MEMO

Betreft Ungerplein 2
Kenmerk OMV.22.05.00334
Van Hester Wessels
Aan Commissie voor Welstand en Monumenten Rotterdam
Datum 1 november 2022

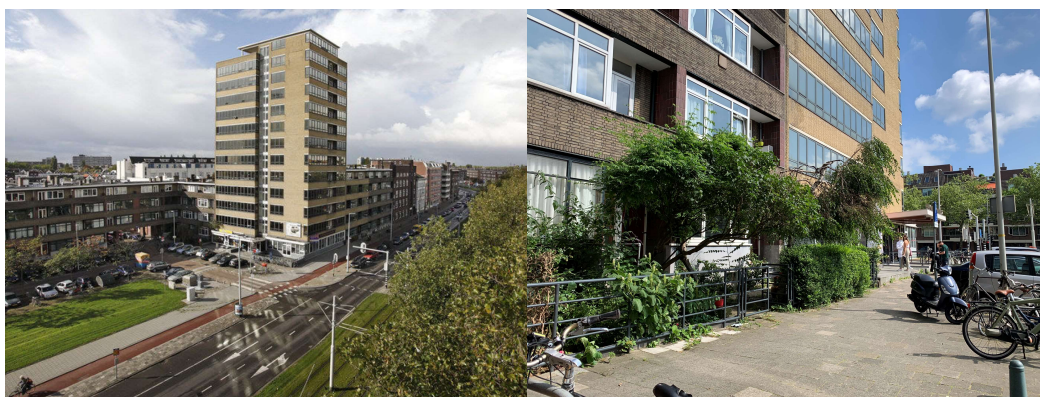
3. Kleurstelling puien trappenhuis

Vanwege de kleurcombinatie passend bij de bouwtijd en passend bij de omliggende bebouwing behorende bij het ensemble, stellen wij voor de donkergroene kleur van het overgebleven stalen kozijn toe te passen voor de nieuwe stalen/ aluminium kozijnen in de gevel van de toren; RAL 6012 zwartgroen. Aansluitend bij de naastgelegen bebouwing, houden wij voor de dieper gelegen houten kozijnen cremewit (RAL 9001) aan en voor de entreedeeuren in de buitengevel gaan we uit van blank gelakt hout.
